RAPORT Z INSPEKCJI NA BUDOWIE

„PL15 WYLEWA”

w dniu 07.02.2024r.

INWESTOR / Employer: Rpower SA

1. Zaawansowanie montażu modułów

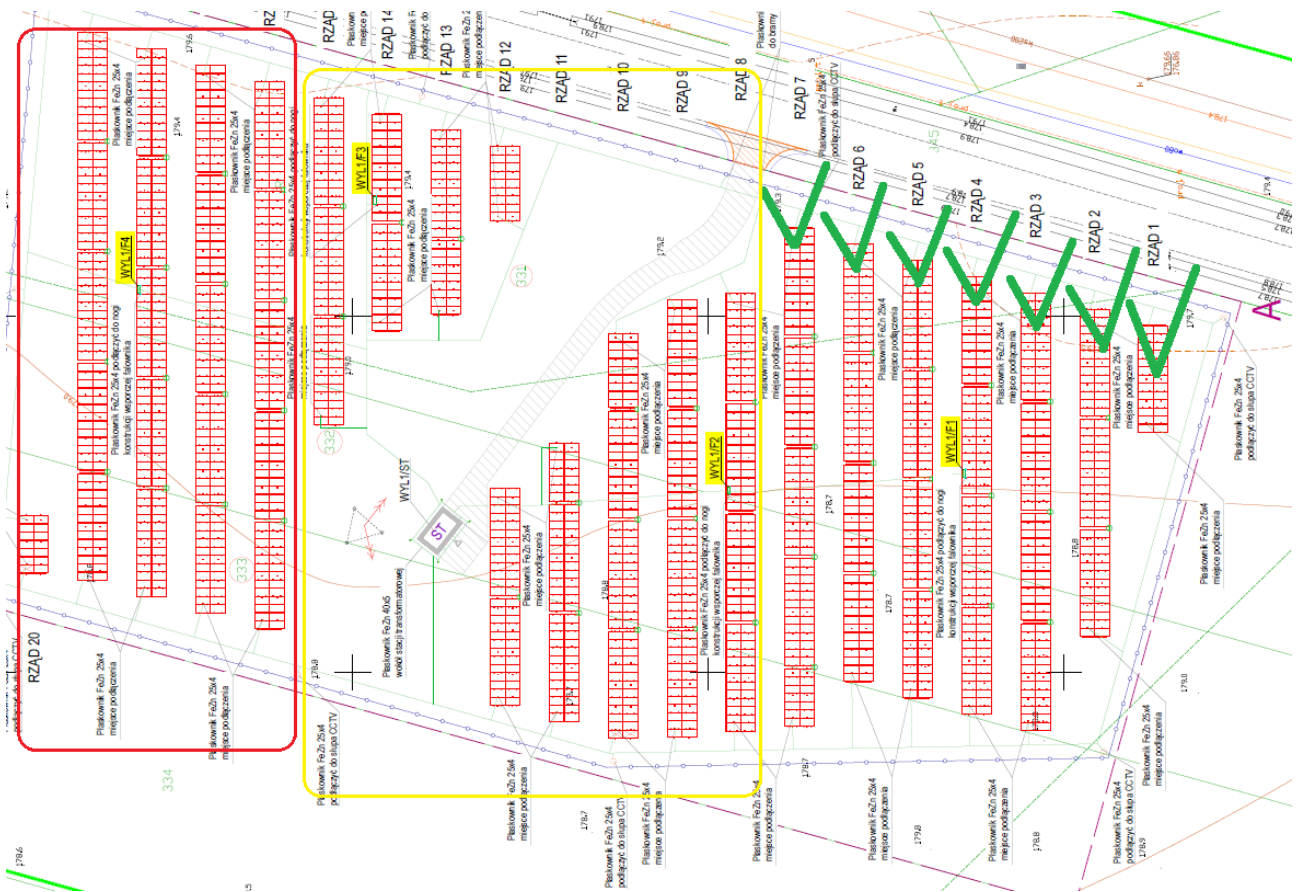
Zaawansowanie 60%

Odbiór montażu modułów może być zrealizowany po kompletnym ułożeniu, zgodnie z zaleceniami oraz prawidłowym dokręceniem.

Do poprawy NATYCHMIAST:

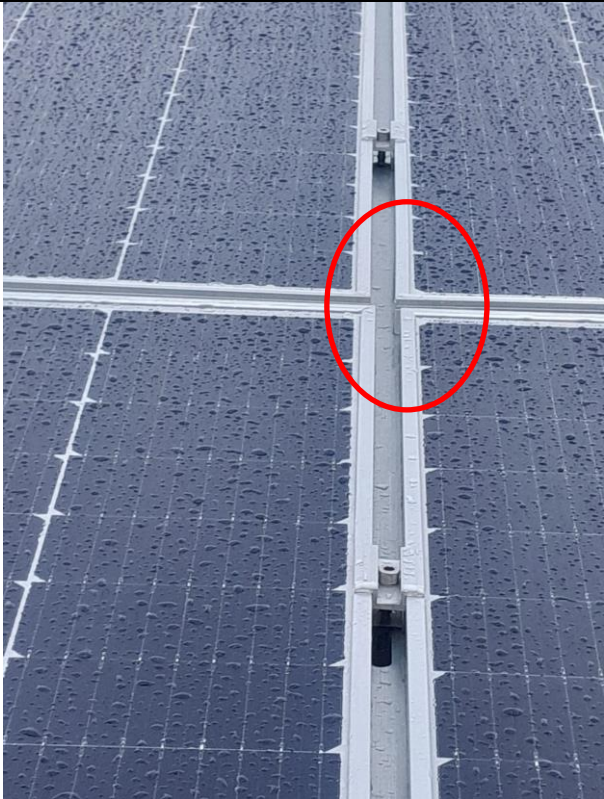
Zabezpieczyć moduły na czas montażu.
Zbudować stelaż do podtrzymania modułów

Zaślepić aroty od DC i CCTV
